REPÚBLICA DE COLOMBIA
SUPERINTENDENCIA DE INDUSTRIA Y COMERCIO

Oficio N° 10632 de 8 de julio de 2021

Ref. Expediente N° NC2019/0002598

TÍTULO DE LA SOLICITUD: ***“GABINETE PARA LA PROTECCIÓN Y CONSERVACIÓN DE CONEXIONES EN TELECOMUNICACIONES, EL CUAL COMPRENDE BANDEJAS Y ACCESORIOS”***

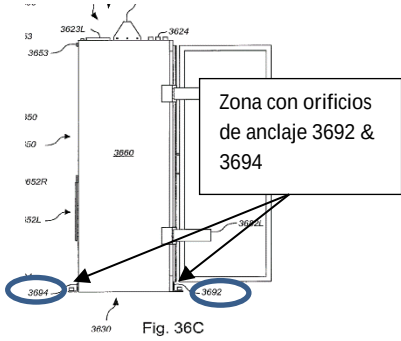
Bastidor placa base (5).		No menciona
Fondo superpuesto (28).		Como se muestra en las FIGS. 1 y 1A, un armario de equipo 2 está orientado generalmente de modo que tenga una parte superior 9, una parte inferior 10, una parte delantera 11 y una trasera 12. (Col. 10 Líneas 44 a 46).
